**Procedura aperta ai sensi dell'art 71 d.lgs 36/2023 tramite piattaforma di intermediazione telematica denominata Sintel per la "Fornitura e posa in opera di una PET/CT" da installare presso l'Azienda Sociosanitaria Ligure 5.**

**Risposte alle richieste di chiarimenti presentate dagli Operatori economici:**

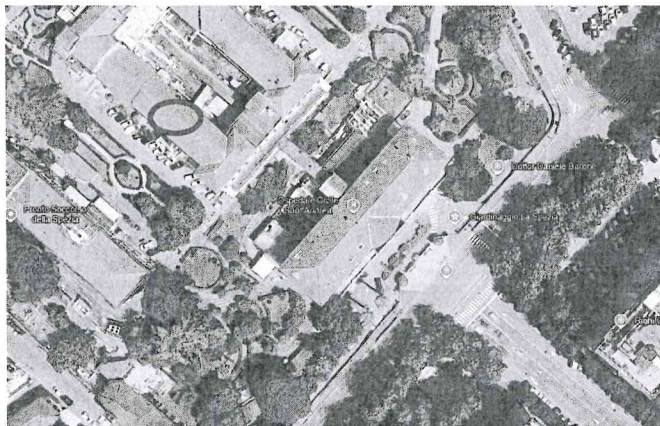
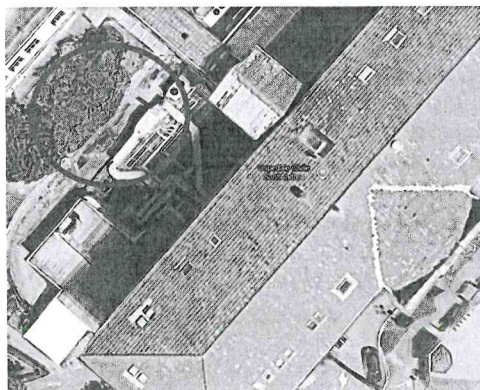
**DOMANDA 31.** Impianto di raffreddamento per Sala Esame PET/CT

Per l'abbattimento del calore dissipato in ambiente dagli apparati della PET/CT, all'interno della Sala Esame sarà necessario installare un sistema di raffreddamento (al momento non presente). In funzione di questo si chiede gentilmente di specificare quanto segue:

- A) Specificare una zona dove possibile installare l'unità esterna di un impianto di raffreddamento tipo split system o VRF posizionando l'unità esterna non sulla facciata dell'edificio, ma comunque in una zona esterna adiacente al Reparto di Medicina Nucleare (esempio: giardino, terrazzo, etc.); contestualmente, si chiede altresì di specificare la distanza della suddetta zona dove poter installare l'unità esterna del sistema di raffreddamento dalla Sala Esame PET/CT oggetto d'appalto; **RISPOSTA 31 A): La verifica del posizionamento dell'unità esterna è a carico dell'operatore economico e gli esiti della stessa faranno parte integrante della progettazione esecutiva oggetto della presente procedura. A titolo indicativo, come possibile ubicazione, si potrebbe individuare la copertura dei locali spogliatoi del padiglione della Medicina Nucleare (si vedano foto seguenti):**
